Informe Consolidado de Solicitud de Aclaraciones, Rectificaciones y/o Ampliaciones a la Declaración de Impacto Ambiental del Proyecto "Exploración de Litio y Pruebas de Reinyección de Salmuera Salar de Pedernales"

Nombre del Titular : CODELCO
Nombre del Representante Legal : Guillermo José Müller Masser
Dirección : Huérfanos 1270

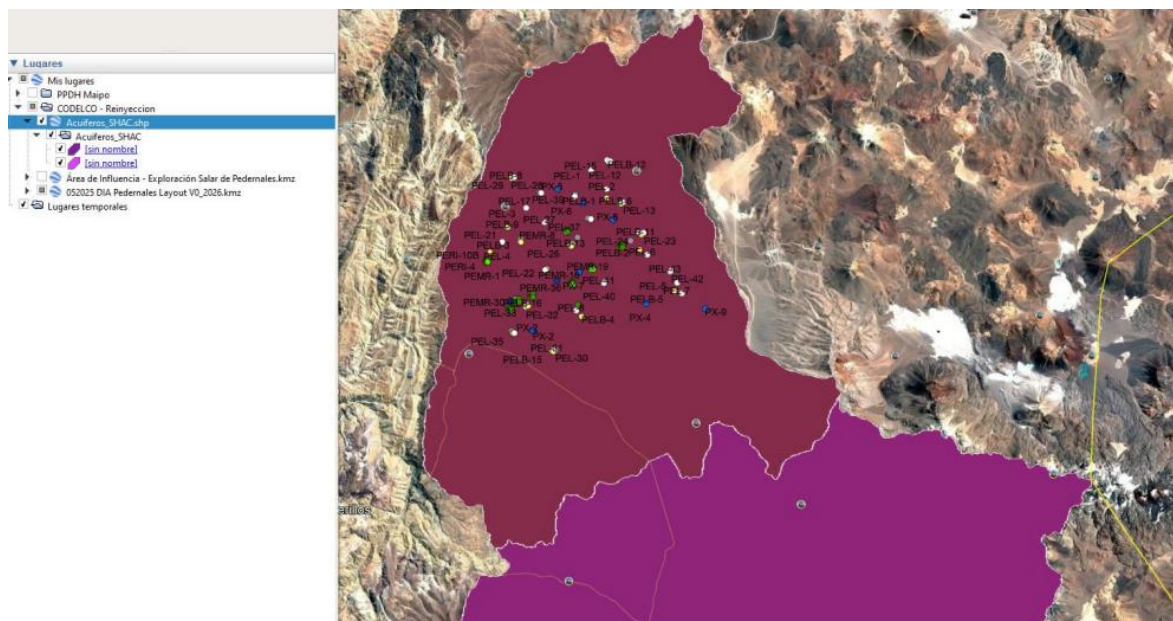
- 3.3.1** En el punto 1.5 Contenidos ambientales para otorgamiento del PAS, y a pesar que el Proponente declara ser fuente emisora y daría cumplimiento al Decreto 46/2002 MINSEGPRES, no se presenta o menciona en este PAS la Resolución de aprobación de vulnerabilidad de acuífero otorgada por la Dirección General de Aguas o el estado de su tramitación. Al respecto, el Proponente deberá dar inicio a la solicitud de establecimiento de vulnerabilidad en la Dirección General de Aguas. Lo anterior, conforme a la Guía PAS 138 del SEA (2025) y a la Resolución 599/2004 MOP, DGA. Dicha solicitud deberá ser acompañada por un informe técnico donde se indique la vulnerabilidad del acuífero sobre la base de la

metodología indicada en la Resolución Exenta 599/2004 MOP. La tramitación de esta solicitud y el estatus de la misma deberán quedar plasmados en el PAS 138, toda vez que esta es un requisito de dicho permiso sectorial. A mayor abundamiento, la Guía PAS 138 del SEA (2025) recomienda tramitar esta resolución previamente al ingreso al SEIA.

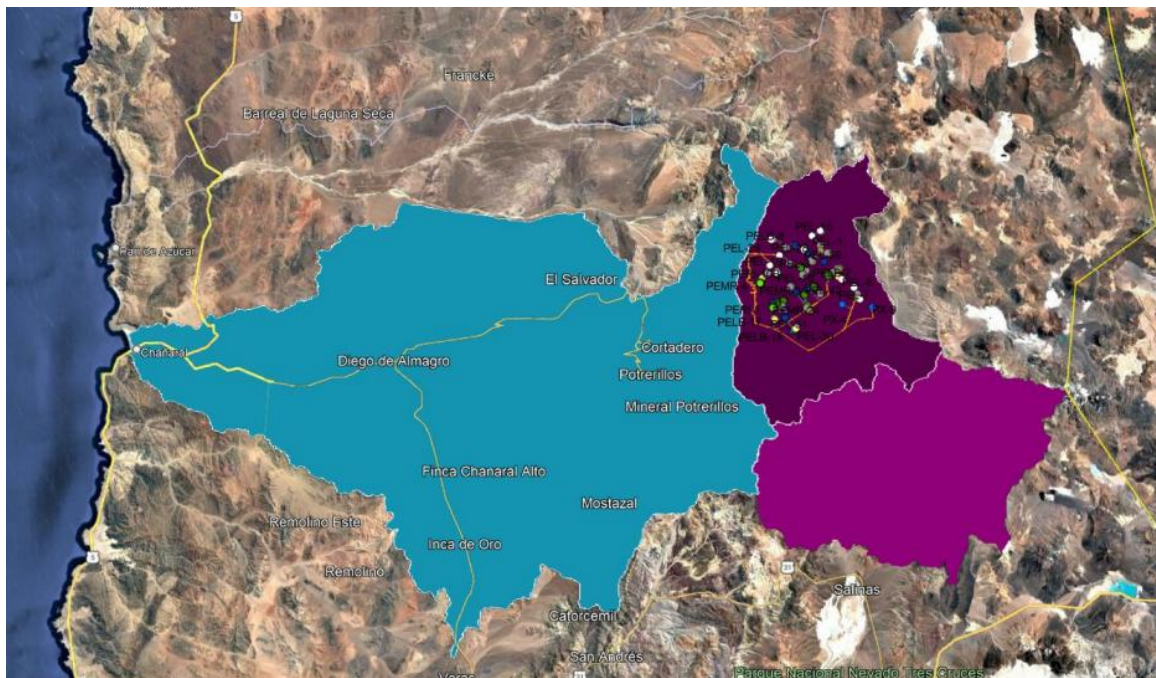
- 3.3.4** En el punto 1.5 Contenidos ambientales para otorgamiento del PAS f) Descripción de la forma de disposición final del efluente tratado, según corresponda. En base a lo declarado por el Proponente en la letra “f) (...) De acuerdo con el DS 46/2002, la fase de operación califica como fuente emisora. Sin embargo, según se pudo determinar en el Apéndice 3, Determinación de la Vulnerabilidad del Acuífero, en el área del campamento del proyecto no existe presencia de acuífero, lo que hace que su vulnerabilidad sea nula”, se levanta la siguiente observación. Al respecto, se visualizaron las capas cartográficas de los Anexos que acompañan la DIA, pudiendo observar que el Proponente del proyecto solo incluyó dos (2) acuíferos asociados al área del proyecto, tal como se observa a continuación:

No obstante lo anterior, la capa cartográfica del Inventario de los sistemas acuíferos identificados por la Dirección General de Aguas y alojada en el portal Mapoteca digital | Dirección General de Aguas, indica que el área de Campamento sí posee un acuífero asociado, correspondiente al SHAC03-51-86 del Río Salado, el cual colinda con los acuíferos incluidos en los anexos cartográficos que el Proponente acompaña, extendiéndose hasta la desembocadura del río Salado en la ciudad de Chañaral. Lo anterior, se muestra en las siguientes capturas de pantalla.

Al respecto, se solicita al Proponente justificar la inexistencia de acuífero asociado al área de campamento o, en su defecto, rectificar los antecedentes de dicho Anexo.
